SMIÐJUVEGUR 68-76

Breyting skv. 43 gr. skipulagslaga nr. 123/2010
Erindi frá fundi skipulagsráðs nr. XX, dags.
ONE / 24021690

BREYTT DEILISKIPULAG
KYNNINGUPPDRÁTTUR

Tillaga að breyttu deiliskipulagi:
Smiðjuvegur 68-76 í mkv. 1:1000

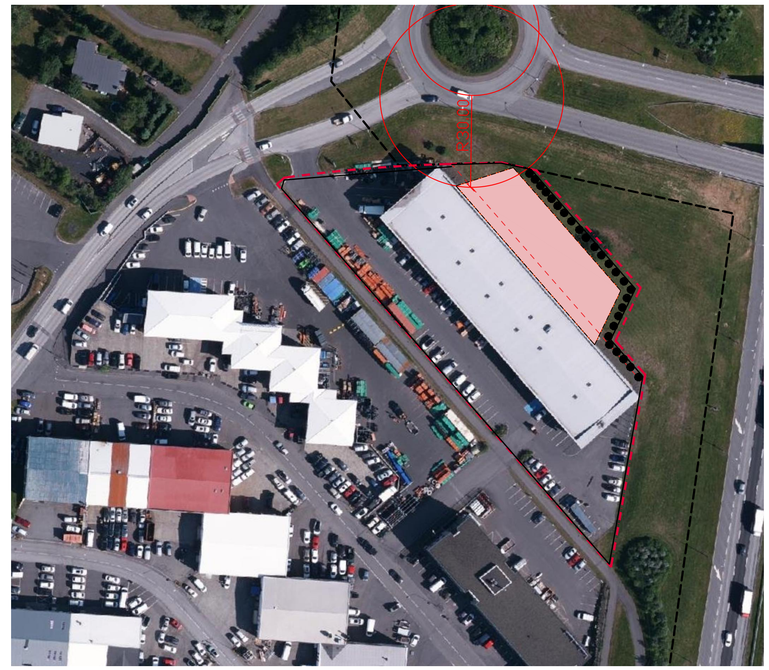
Tillaga að breytingu:
Sótt er um að koma fyrir 1093m^2 viðbyggingu við núverandi hús á lóðinni. Lóðarmörk breytast í samræmi við fyrirhugaða viðbyggingu og stækka til norðausturs og mörk skipulagssvæðis breytast einnig í samræmi við tillögu að lóðarstækkun.

- Byggingar magn er 3012,7m²
- Byggingarmagns verður 4105,7 m²
- Heildar aukning byggingarmagns 1093 m²
- Lóðin er 6049 m² (samkvæmt mæliblaði, dagsett 05.04.2004)
- Lóðin verður 7471,3m²
- Heildar lóðarstækkun 1422,3 m²
- Nýtingarhlutfall er 0,50
- Nýtingarhlutfall verður 0,55
- Unnið verður með blágrænar ofanvatnslausnir, t.d. með grænu þaki í samræmi við Aðalskipulag Kópavogs.
- Kvöð um trjágróður meðfram lóðarmörkum til norðausturs. Gert er ráð fyrir 2 metra breiðu gróðurbelti.
- Bílastæði haldast óbreytt og komið verður fyrir 18 hjólastæðum á lóð í samræmi við bíla-og hjólastæðaviðmið Aðalskipulags Kópavogs 2019-2040.

Aðkoma að lóð eru um gula götu þvert á Smiðjuveg milli Smiðjuvegar 72 og 74. Útlit viðbyggingar skal samræmast útlíti núverandi byggingar Tengis. Heimilt er að setja 3x60m^2 dúkaskilti á viðbyggingu , sambærileg núverandi skiltum á langhlið núverandi byggingar til norðurs. Ekki er heimilt að vera með auglýsingar um ótengda starfsemi á skiltum. Óheimilt er að breyta skiltum í stafræn skilti s.s. uppljómuð eða hreyfiskilti.
